INFORME N° 00482-2024-SENACE-PE/DEAR

A : SILVIA LUISA CUBA CASTILLO
Directora de la Dirección de Evaluación Ambiental de Proyectos
de Recursos Naturales y Productivos

DE : DAVID VICTOR BORJAS ALCÁNTARA
Líder de Proyecto

Figura Obs 22d-1: Diagrama conceptual de un acuífero de roca fracturada

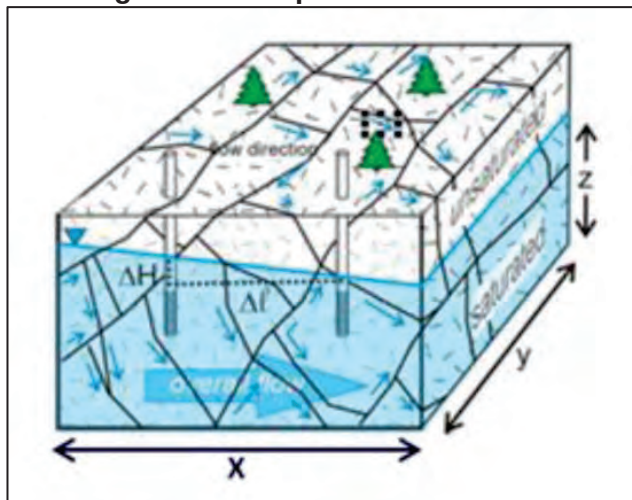
El administrado señala que el sistema hidrogeológico evaluado corresponde a un sistema principalmente asociado a roca fracturada de carácter complejo y sobre él, el flujo se mueve principalmente a través de fallas y fracturas conductivas de manera heterogénea como se muestra en la figura siguiente:
